PARC EOLIEN OISE 2

INDEX – REPONSE A LA DEMANDE DE COMPLEMENTS

Projet éolien de la Cense Saint-André-Farivillers

Cet index a été construit afin de répondre à la demande de compléments formulée par la DREAL des Hauts-de-France le 05 Mars 2020, concernant le projet éolien de Saint-André-Farivillers.

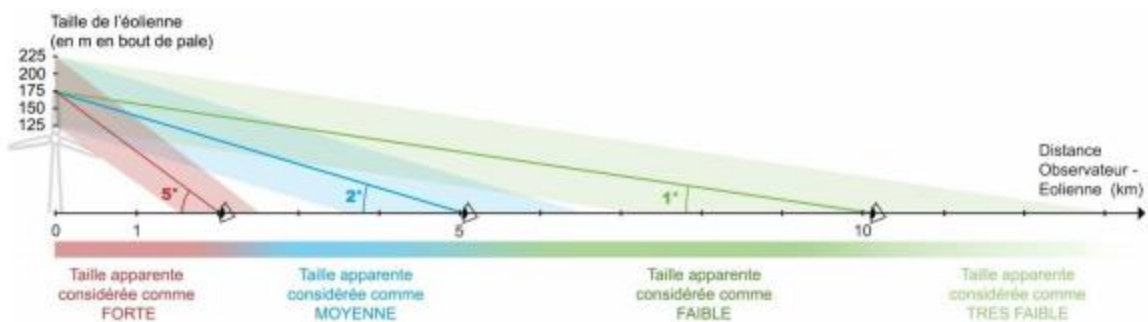
Depuis les franges Nord de Farivillers, on observe une présence très forte des éoliennes en surplomb du village (éolienne la plus proche E1 à 1,4 km, éoliennes deux fois plus hautes que le bâti).

Les proportions des éoliennes doivent être vérifiées, les pales semblent particulièrement grandes par rapport au mât, et se rapprochent ainsi fortement du sol.

Il est recommandé de choisir un autre modèle respectant le ratio précisé dans le guide méthodologique pour une approche paysagère de qualité.

Les deux parcs voisins Cense et Camprémy-Bonvillers sont constitués de deux modèles différents de par leur forme et la taille de leur pale (se référer aux photomontages 11,45,46, 50 et 57).

La mesure M3 doit être modifiée en proposant un modèle d'éolienne similaire ou qui se rapproche de l'ensemble des parcs voisins, il est important d'assurer une bonne cohérence paysagère.

A ce stade, nous constatons deux aspects : les premières dimensions de notre parc (122 m de rotor, 150 m bout de pale) donnent un rapport pale/hauteur bout de pale de 0,406 ; celles du parc de Bonvillers-Campremy sont de 0,295. A ce stade donc, les dimensions du parc de Bonvillers-Campremy sont plus proches de celle du guide méthodologique pour une approche paysagère de qualité (rapport de 1/3 soit 0,33).

Afin de s'approcher au maximum des recommandations de ce guide, tout en étant plus proche des dimensions du parc de Bonvillers-Campremy, la société PARC EOLIEN OISE 2 a pris la décision de diminuer la taille du rotor de 122 à 110m (ce qui représente une baisse de plus de 10% de la taille des pales).

Avec de telles dimensions, le rapport pale/hauteur bout de pale est de 0,366. Ce rapport est plus proche du rapport de 1/3 ($0,366 - 0,333 = 0,033$) que le rapport des dimensions du parc de Bonvillers-Campremy ($0,333 - 0,295 = 0,038$). Nous pouvons également rappeler que les hauteurs bout de pale des deux projets (139 et 150 mètres) restent relativement proches.

Ainsi, ce nouveau gabarit permet une réduction importante de la taille du rotor, tout en s'approchant au mieux (et plus que le parc voisin) des dimensions décrites dans le guide méthodologique pour une approche de qualité.

Figure 55 - Cartes de comparaison des différentes variantes d’implantation envisagées

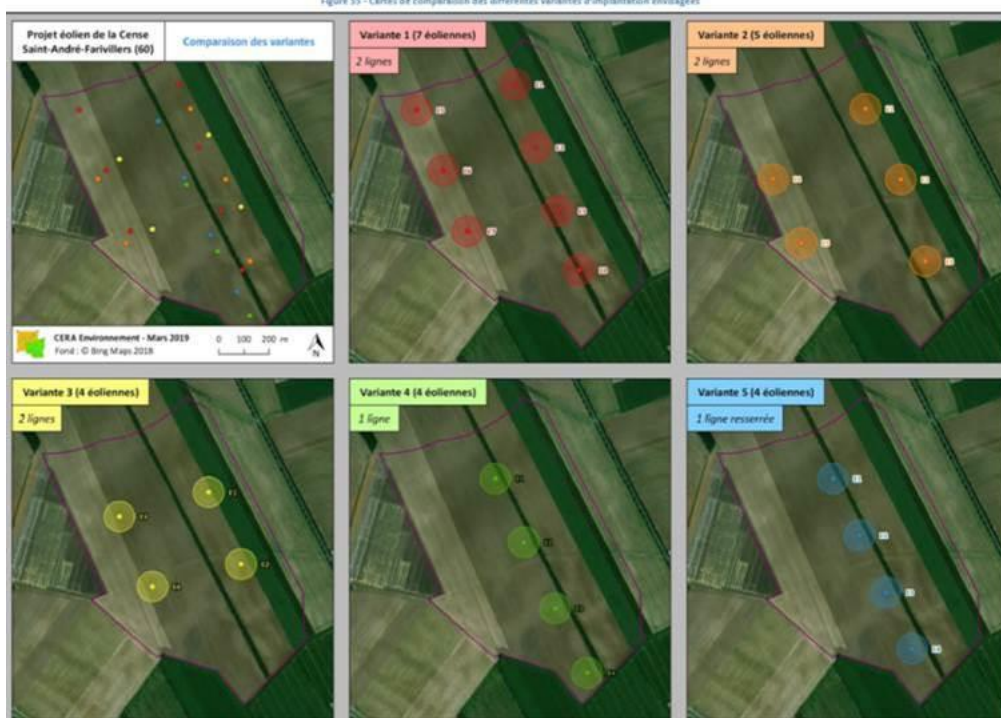
La loi pour la reconquête de la biodiversité a renforcé l'application de la séquence ERC et précise que celle-ci doit permettre d'aboutir à une non-perte nette de biodiversité.

- La carte ci-dessous réalisée dans un rayon de 4 km montre clairement qu'en réalisant un rayon de 200 mètres bout de pale (soit 255 mètres dans notre cas) autour des structures ligneuses, il ne reste que peu d'espace disponible pour accueillir un nouveau parc éolien. Cette donnée est issue du guide régional Hauts-de-France qui spécifie qu'il faut respecter cette distance entre les éoliennes et les structures ligneuses (bois, haies, etc...). Parmi l'espace restant figure notre zone de projet, qui présente l'avantage de s'inscrire dans un pôle de densification recommandé par le Schéma Régional Eolien. De plus cette zone limite les effets d'encerclement, par rapport aux zones encore vierges d'éolienne (la zone au sud de Campremy par exemple serait disponible mais ajouterait un angle d'éoliennes important, alors que notre projet s'inscrit déjà en quasi-totalité dans l'angle du parc existant de Bonvillers-Campremy).

- Enfin, concernant l’implantation en elle-même, elle a fait l’objet d’une démarche de réduction forte, visant à réduire au maximum l’emprise de notre projet afin de réduire les surfaces d’effarouchement brutes. Nous sommes passés de 7 à 5, puis 4 éoliennes. Et sur suggestion du bureau d’études Cera Environnement, nous avons réduit l’espacement inter-éolien, malgré la perte de productible liée, afin, une nouvelle fois, de diminuer les surfaces d’effarouchement brutes.

Cette limitation de l’emprise de notre projet a permis de réduire ces surfaces d’effarouchement.
